Notre réf.: 59C/010/2019, PAP QE 18564/59C

AVIS

Objet : Avis de la commission d'aménagement

Nouvelle délimitation de la zone soumise à PAP nouveau quartier

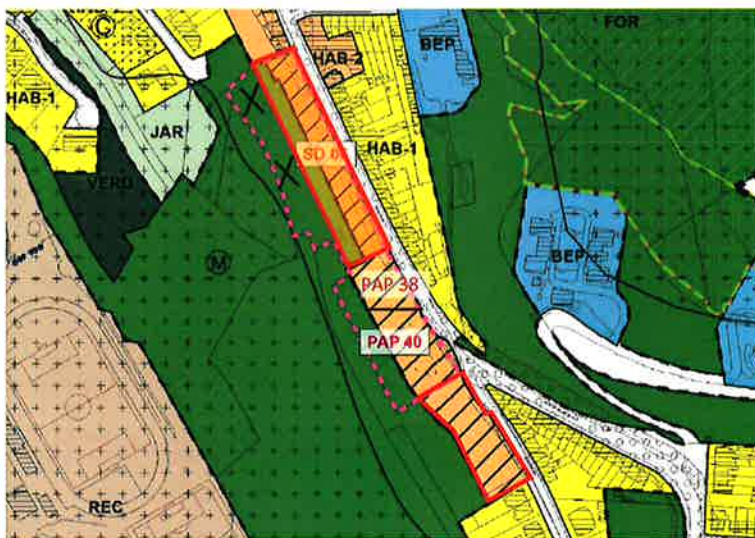
Dans ce contexte, il y a lieu de revoir la délimitation de la zone soumise à un PAP en vue de permettre l'implantation de structures urbaines et de parkings à étages pour générer une utilisation rationnelle du sol tout en veillant à ne pas effectuer d'intervention trop massive dans la topographie du site. (Cf. esquisse) CA-30

Dans une démarche de cohérence d'ensemble, la commission préconise de poursuivre la profondeur de la zone d'habitation 2 [HAB-2] au nord du périmètre pour la zone concernée. (Cf. extrait PAG)

Par ailleurs, il importe de revoir la densité de logements projetée afin de générer un urbanisme s'inscrivant de manière harmonieuse dans le contexte urbain. La commission préconise une DL de quelque 60 u./h au lieu de 80 u./h prévus actuellement par le projet de PAG. CA-31

L'enjeu du présent projet urbain est de garantir l'intégration des volumes de construction dans le contexte bâti et de veiller à respecter l'échelle humaine du quartier existant. Dès lors, la cellule préconise d'implanter des maisons unifamiliales et plurifamiliales de petites envergures en bande sur des sous-sols communs afin de libérer les rez-de-chaussée des rampes et des portes de garage individuelles. Cette démarche permet d'aménager des rez-de-chaussée attrayants et ouverts ce qui plaide en faveur de la qualité de vie des résidents et de la qualité urbanistique de l'espace-rue. CA-33

Les rampes d'accès aux sous-sol communs sont soit à intégrer dans une construction, soit à recouvrir d'un toit végétal afin de garantir leur intégration dans le quartier.

Il importe également de veiller à l'intégration des parkings à niveaux hors-sol dans l'environnement construit, ceci à travers la composition architecturale de leurs façades qui doivent disposer de séquences verticales tous les 6 et 10 mètres, ce qui correspond aux trames des maisons uni- et plurifamiliales projetées. CA-34

□ Nouvelle délimitation de la zone soumise à PAP nouveau quartier

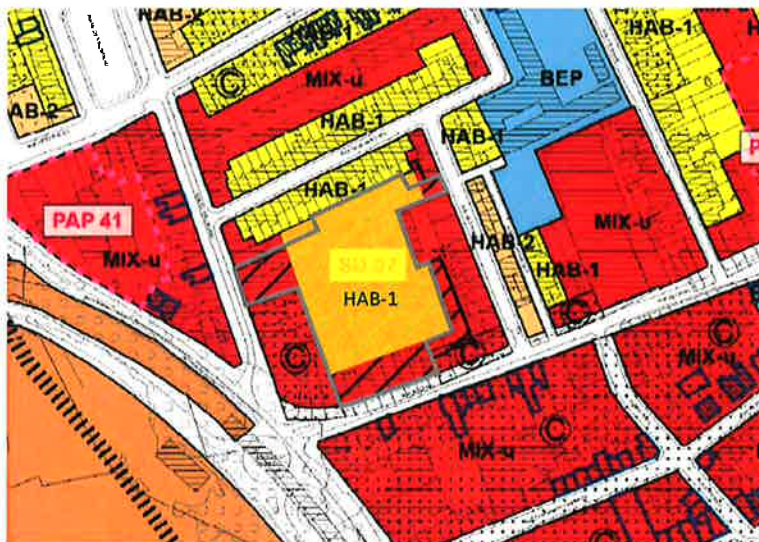
Le site concerné présente effectivement un potentiel intéressant de densification urbaine. Néanmoins, il importe de densifier le centre de l'îlot de manière appropriée. Or, la projection d'une zone mixte urbaine [MIX-u] en intérieur d'îlot n'est pas adéquate et va à l'encontre du SD CA-35 qui prévoit uniquement des commerces et services en périphérie de l'îlot. Par conséquent, il y a

lieu de limiter la zone MIX-u à la périphérie de l'îlot et de projeter une zone d'habitation 1 [HAB-1] au centre de l'îlot afin d'y développer un quartier d'habitation à échelle humaine.

Dans ce contexte, une densité de logements de 85 u./h est cohérente pour la zone mixte urbaine [MIX-u] formant l'îlot. Toutefois, il est impératif de diminuer la DL à 30 u./h pour le centre de l'îlot aux fins de générer une urbanisation à l'échelle d'un intérieur d'îlot. En outre, le nombre d'unités de logement indiqué dans le SD (p.11) ne correspond pas à la DL projetée du PAG. CA-36

En ce qui concerne la typologie des constructions, il importe que les nouvelles constructions s'implantant au centre de l'îlot, se subordonnent à la structure primaire qui forme l'îlot. L'implantation de maisons unifamiliales en bande (avec un petit collectif mitoyen en option) est à privilégier. (Cf. esquisse) CA-37

Il y a lieu de prévoir une zone résidentielle avec deux accès routiers pour desservir l'îlot. Aussi, l'aménagement d'une placette centrale permet de créer une séquence urbaine dans le quartier afin d'augmenter l'attractivité de celui-ci. (Cf. esquisse et SD) CA-38

Nouvelle délimitation de la zone soumise à PAP nouveau quartier

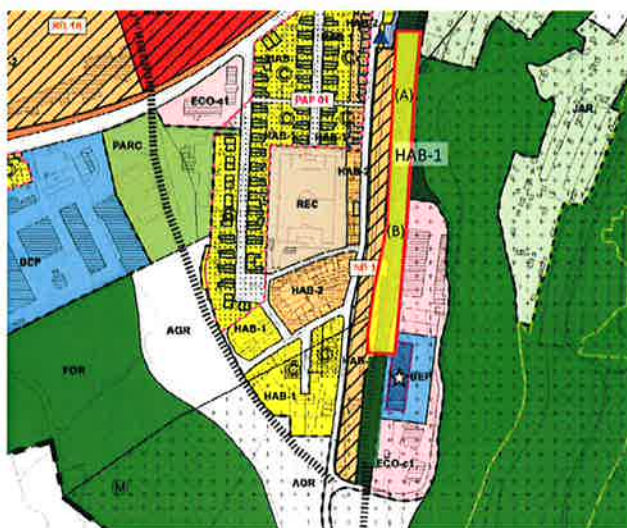
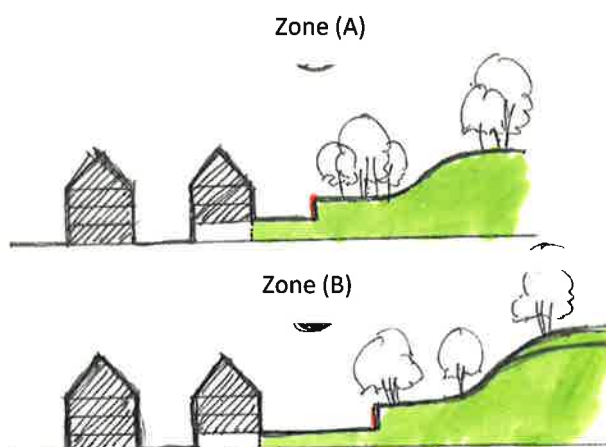
La zone en question constitue une extension du périmètre d'agglomération. Toutefois, la commission estime que l'urbanisation en partie des fonds concernés est opportune et permet de valoriser le quartier existant. Cependant, au vu de la topographie prégnante et abrupte du site, la partie sud est à maintenir en zone verte. (Cf. extrait PAG) CA-52

La rue Jean-Pierre Bausch, côté quartier existant, dispose d'un front bâti cohérent à échelle humaine qu'il importe de reprendre pour l'aménagement du nouveau quartier. Dans ce contexte, il y a lieu de revoir la densité de logements projetée de 85 u./h à la baisse et de classer la zone concernée en zone d'habitation 1 [HAB-1] afin de générer un urbanisme qui CA-53

L'enjeu majeur du présent projet est de garantir une intégration harmonieuse des structures bâties dans la topographie spécifique du site. La topographie accidentée des lieux doit donner naissance à des formes d'habitat particulières, adaptées au dénivellement du terrain. Il importe également d'éviter des déblaiements de terre excessifs et de veiller à l'échelle humaine des bâtiments qui se traduit notamment par le rythme architectural et la trame des façades. En effet, la composition des façades joue un rôle prépondérant dans l'attractivité de l'espace-rue et permet de donner un caractère intime et convivial au quartier.

Dès lors, il importe d'inclure une disposition dans la partie écrite du SD qui prescrit le rythme vertical des façades s'inspirant du front bâti existant de la rue concernée afin de garantir l'échelle humaine (Kleinteiligkeit) du projet.
